改善箇所説明図（フィルターネック）

改善箇所説明図（フィルターキャップ）

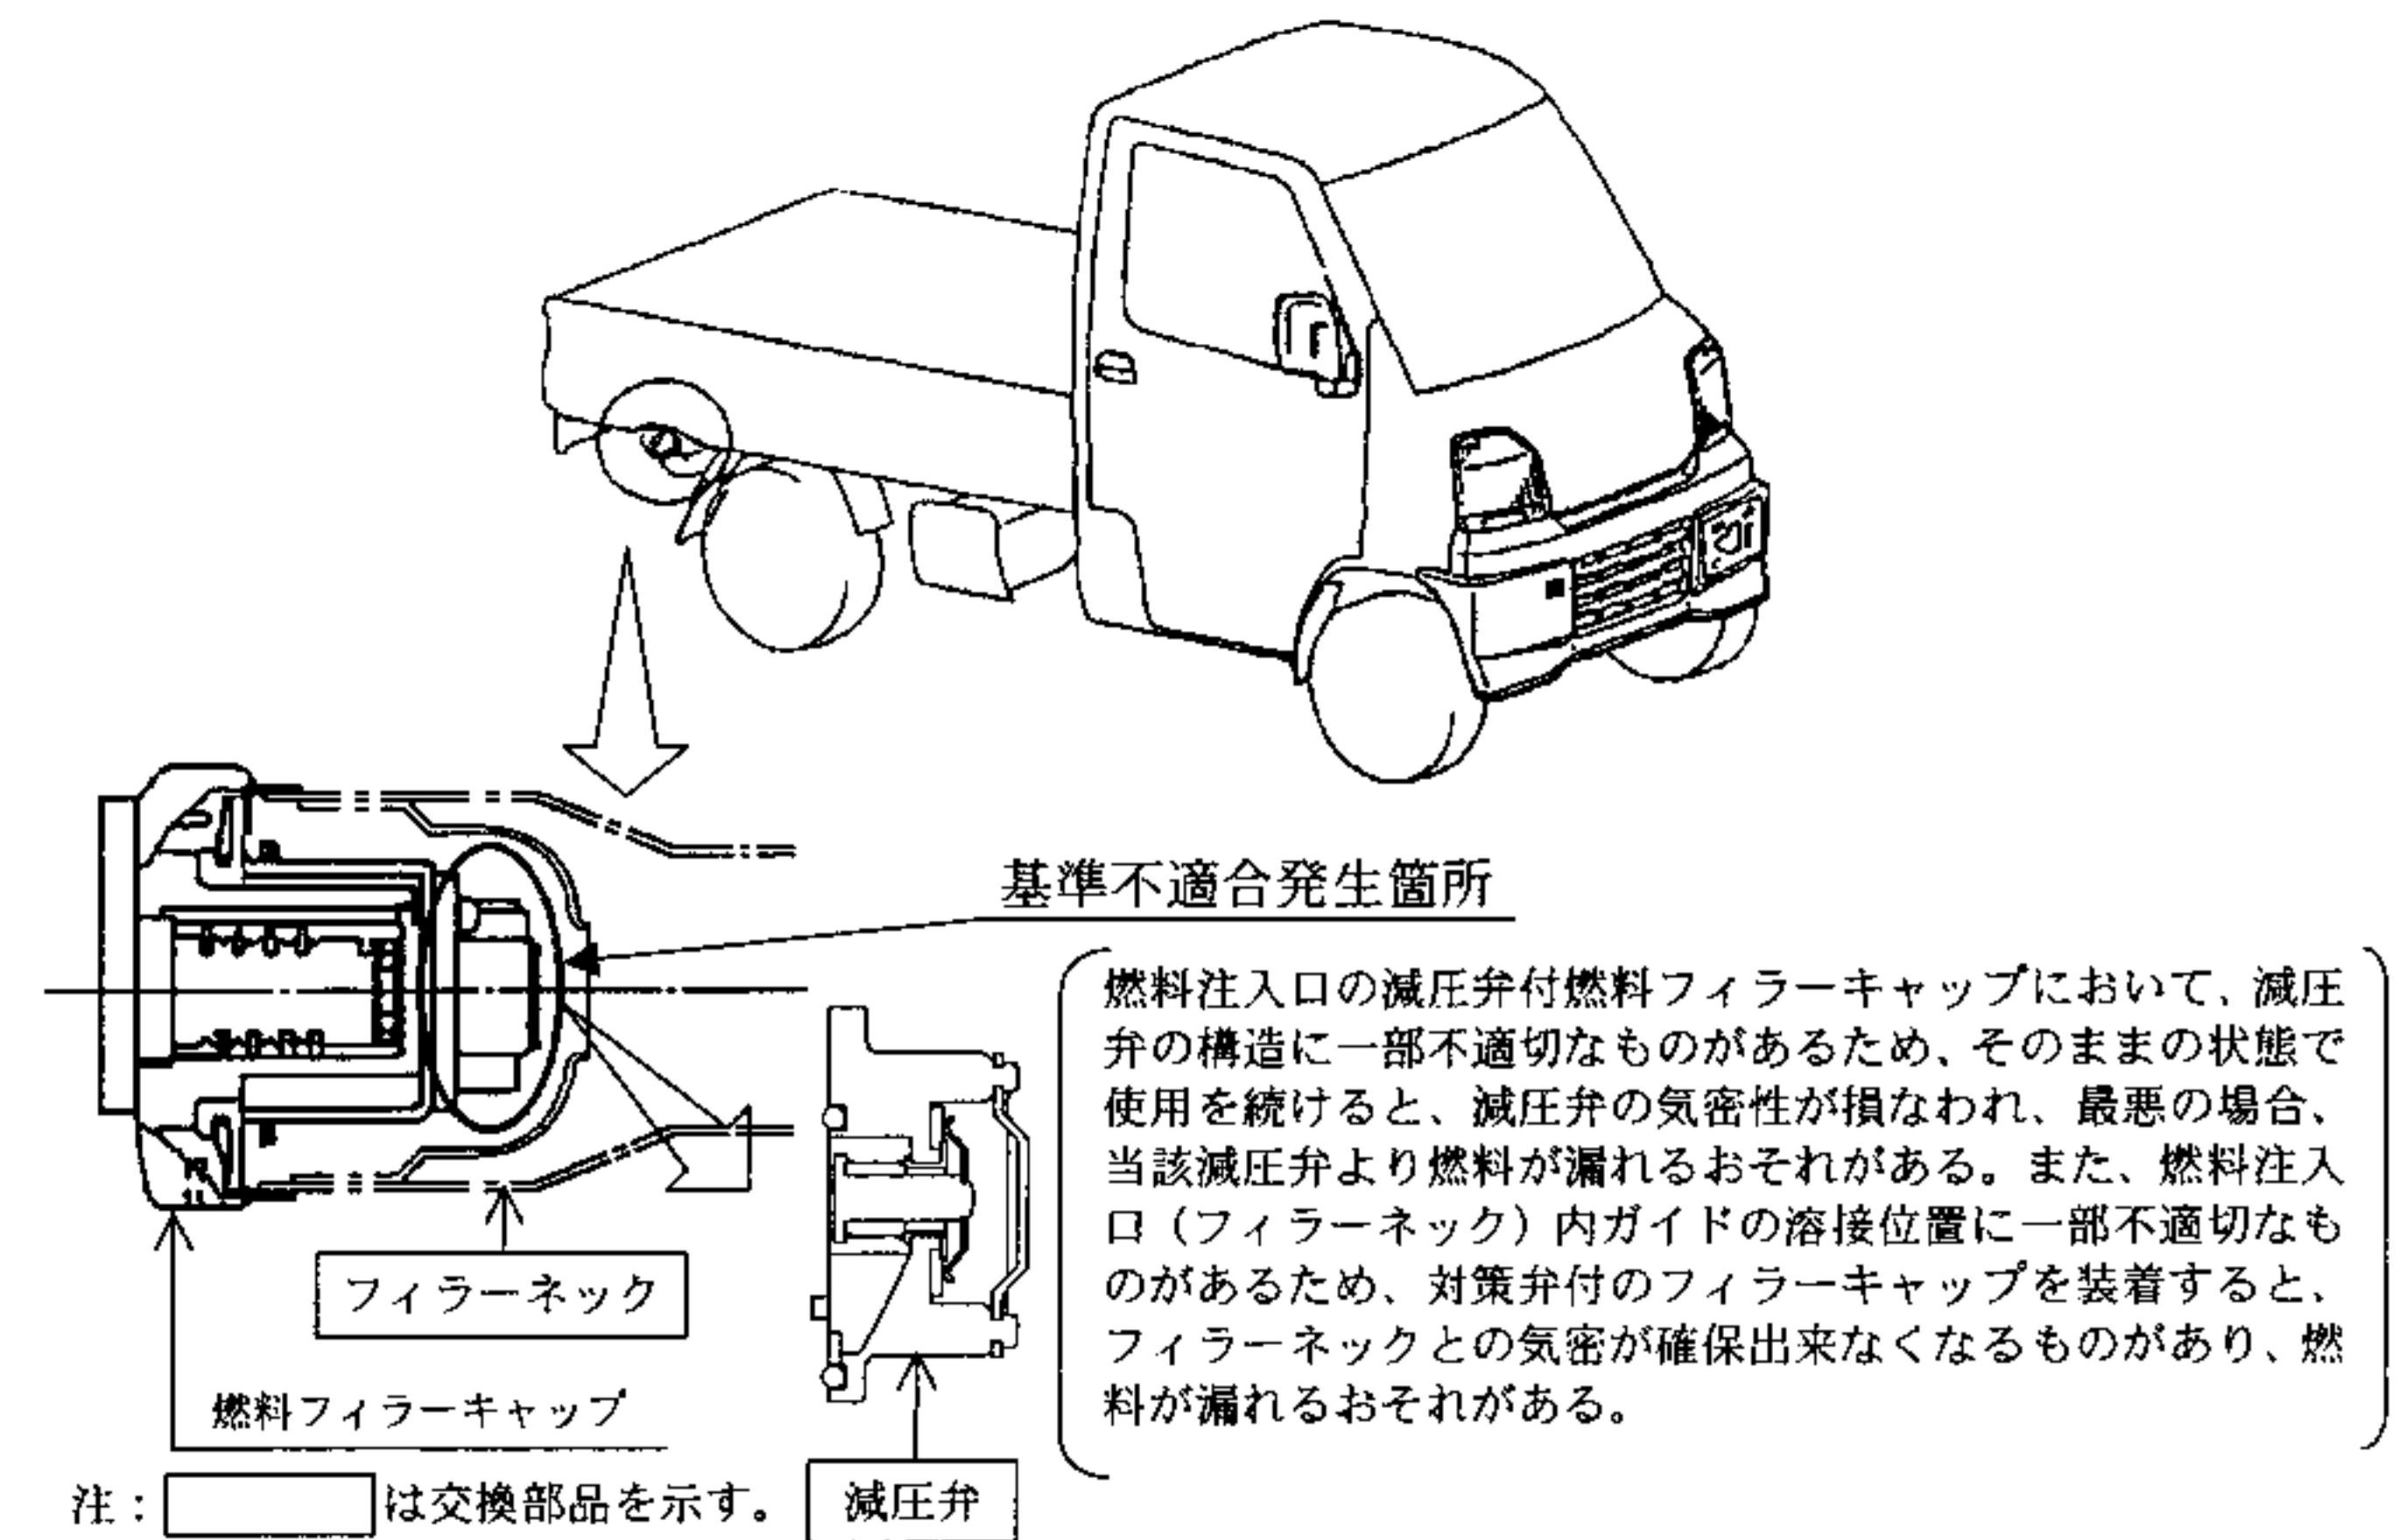
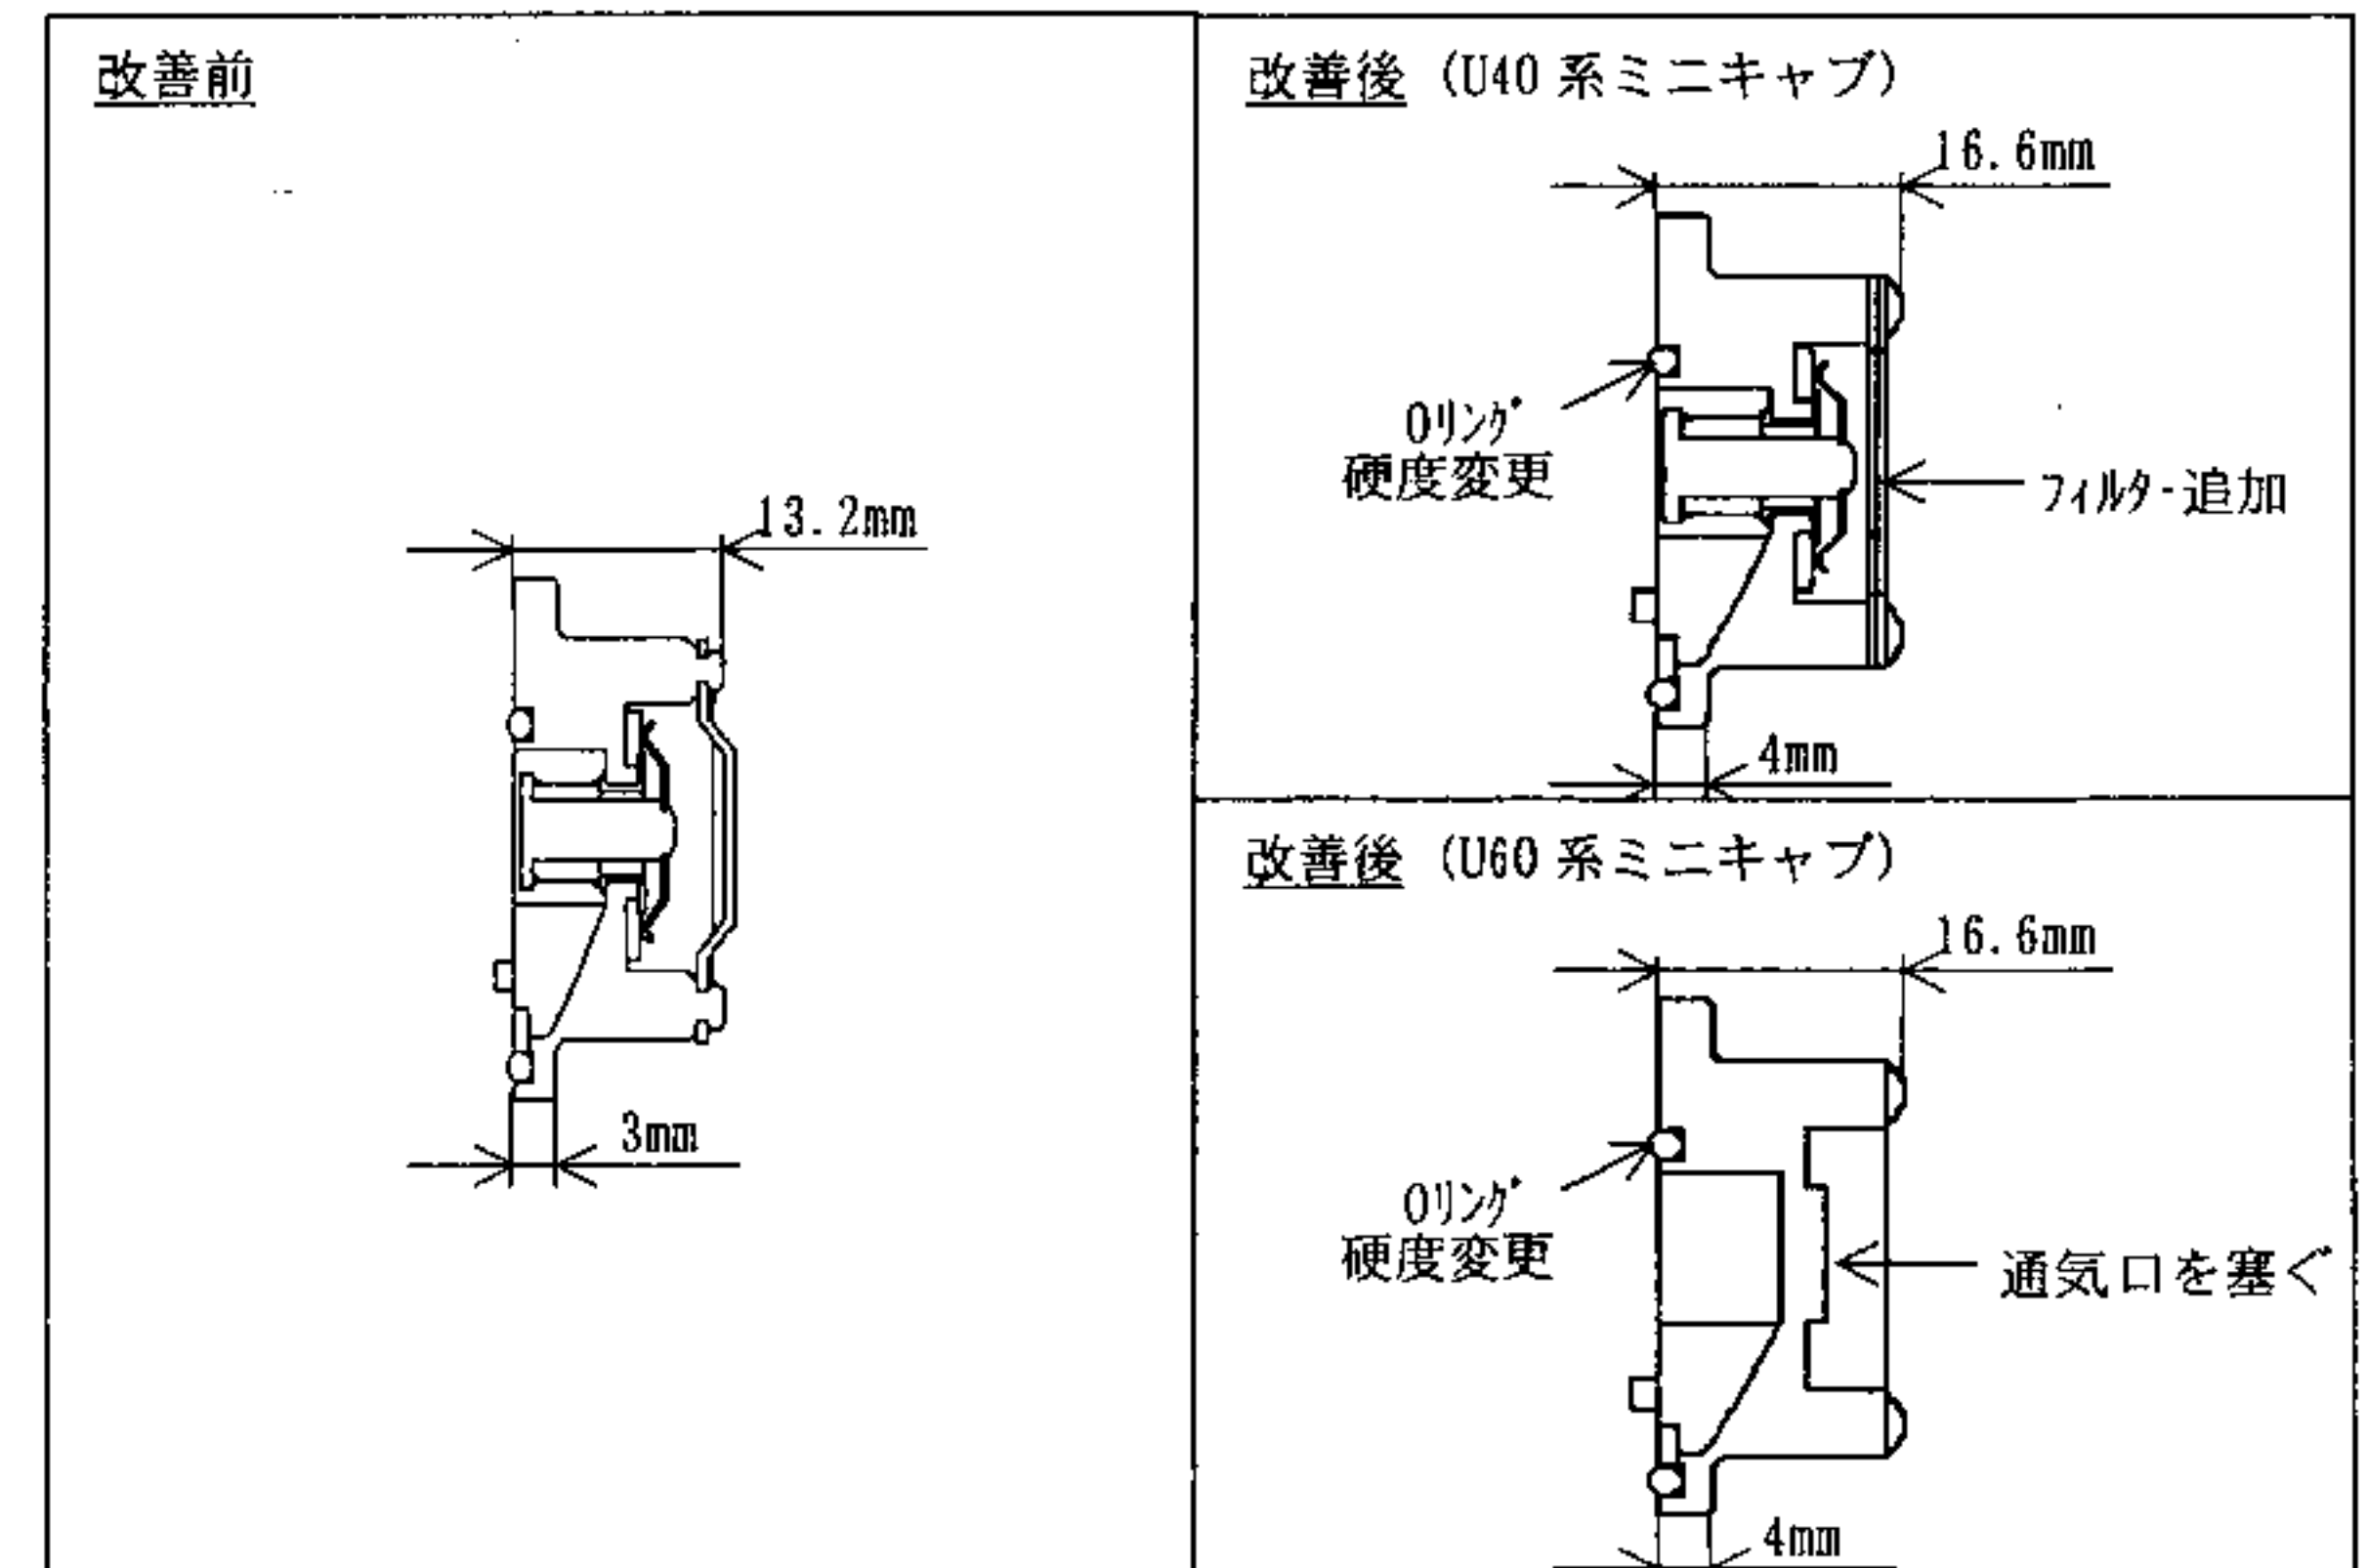
注：□は交換部品を示す。

全車両、減圧弁を点検し、対策弁付のフィルターキャップに交換されていないものについてはフィルターキャップを対策品に交換する。また、燃料注入口内ガイドの位置を点検し、当該位置が不適切なものは、フィルターネックを対策品に交換する。

識別：外観上、燃料フィルターキャップにて容易に識別が可能のため、特別な識別の追加は行わない。
